Abril de 2018
FL756AB
NHTSA #17V-761
Transport Canada #17-583

Tema: Interruptores de presión de la luz de freno

Modelos afectados: Vehículos específicos modelo Freightliner Cascadia y Western Star 4700, 4900, 5700 y 6900 fabricados del 27 de marzo de 2007 al 21 de noviembre de 2017.

Fig. 7, Retiro de la espiga de contacto

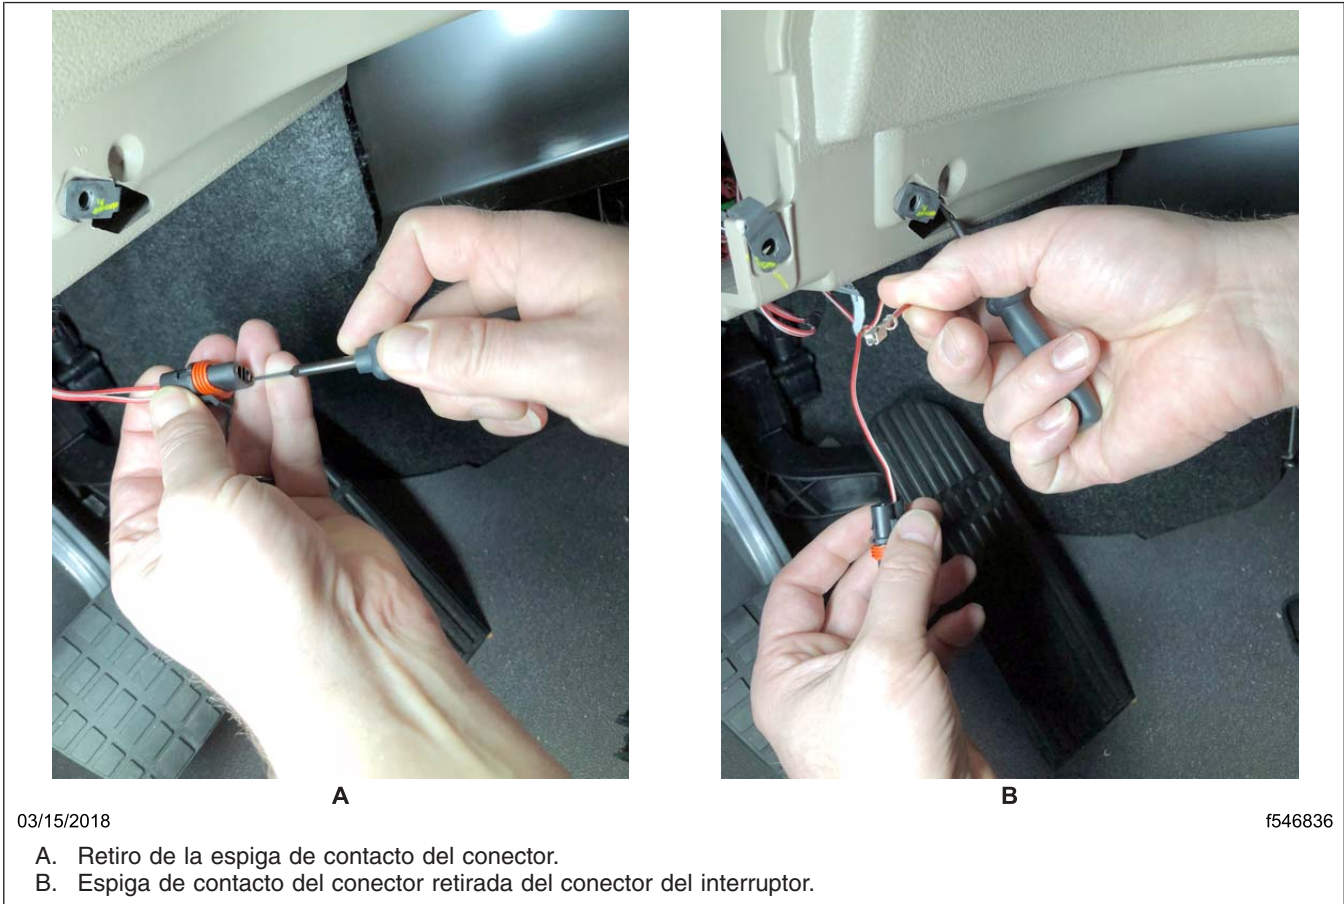
7. Con la herramienta de retiro de terminales de conectores del automotor (DKI0CHA17002-1), retire una de las espigas de contacto del conector. Vea la [Figura 7](#).

Fig. 8, Retención del seguro de la espiga de contacto

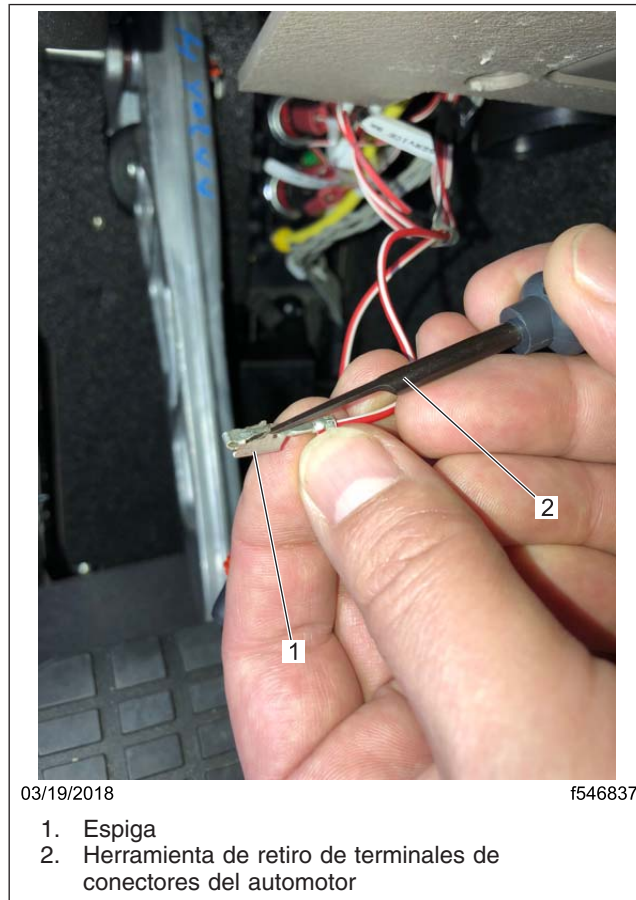
8. Corte el sello verde de la espiga de contacto que se retiró.
9. Con el sello retirado, utilice la herramienta de retiro de terminales de conectores del automotor para la retención del seguro de la espiga de contacto. Si no se hace esto, la espiga de contacto puede no trabarse y podría saltar hacia afuera cuando se instale el conector. Vea la [Figura 8](#).

10. Instale la espiga de contacto en la parte trasera del conector. Tire del cable para asegurarse de que el terminal se asentó correctamente. Si el terminal no se traba correctamente, repita el paso 9.
11. Instale la cubierta trasera del conector.
12. Conecte el conector del interruptor de presión de aire.
13. Utilizando los tres tornillos, instale la cubierta del pedal del acelerador.
14. Instale la cubierta de la columna.
